Enquête publique pour le plan local d'urbanisme de Lacanau

Observations de l'association des riverains du lac de Lacanau (ARLL)

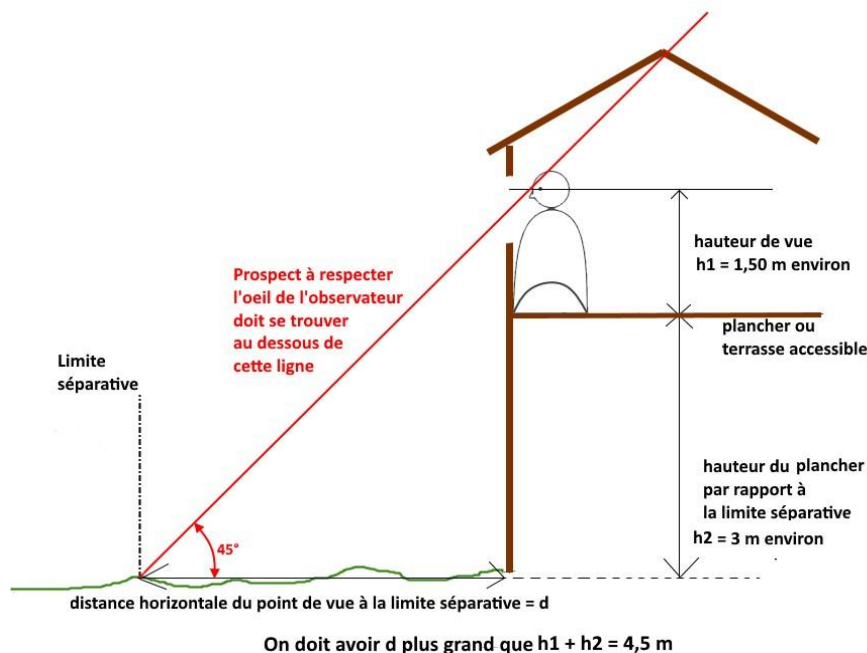
L'augmentation de la densité pose désormais le problème du respect de l'intimité des terrains par les vues depuis l'étage des habitations voisines. Jusqu'ici, le COS imposé par le POS ne permettait les étages que sur les grands terrains où les maisons restaient spontanément à l'écart des limites. Le PLU permettra des étages complets en UC et UCc et même des fenêtres en pignon pour des combles aménagés en UCa. Des règles de prospect deviennent nécessaires pour que l'intimité à laquelle les résidents sont très

attachés soient conservés. A minima, il apparaît nécessaire d'exiger un prospect un pour un par rapport à la limite séparative depuis les fenêtres et les terrasses accessibles, selon schéma ci contre. L'ARLL demande que le règlement soit complété pour rendre obligatoire ce prospect dans tous les secteurs UC.

Une formulation simple serait de **prescrire que les fenêtres, terrasses accessibles et balcons de l'étage soient, vus en plan, à plus de 4,50 m de la limite séparative.**
